Paide Hillar Hanssoo põhikool piirdetarindite eksperthinnangu Lisa 3 kommenteeritud fotomaterjal SEINATARINDITE VAATED REM II ETAPP

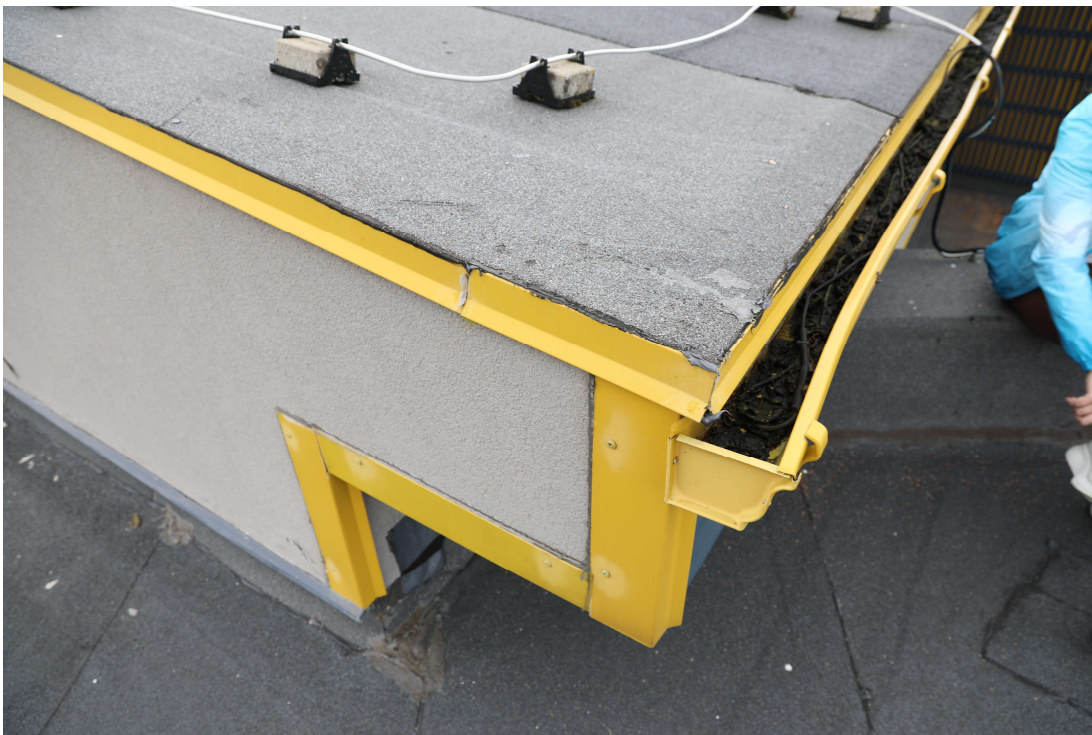
Foto 3. Krohvkatte külge kruvidega kinnitatud plekiribad teevad olukorra halvemaks. Pealemääritud silikoon ei taga liite pikaajalist veetihedust.
